改善箇所説明図

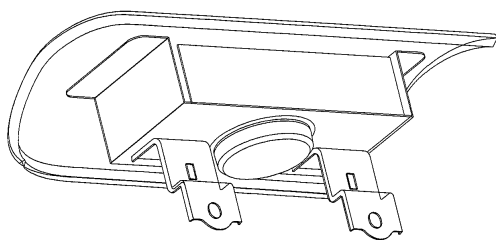
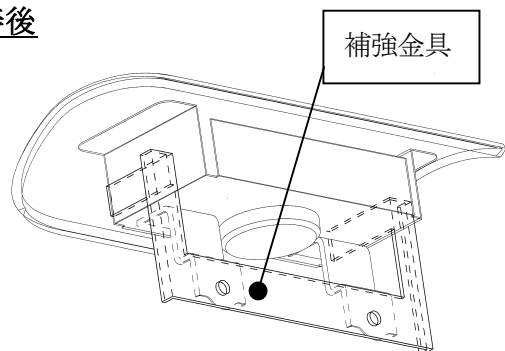
助手席エアバッグの折りたたみ寸法が不適切なため、エアバッグと格納部との間に隙間が生じたものがある。そのため、エアバッグ展開時に側面方向の圧力が高くなり、側面部より展開するため、乗員保護性能が低下するおそれがある。

改善の内容
全車両、助手席エアバッグの格納部に補強金具を追加する。

注：  は追加部品を示す。
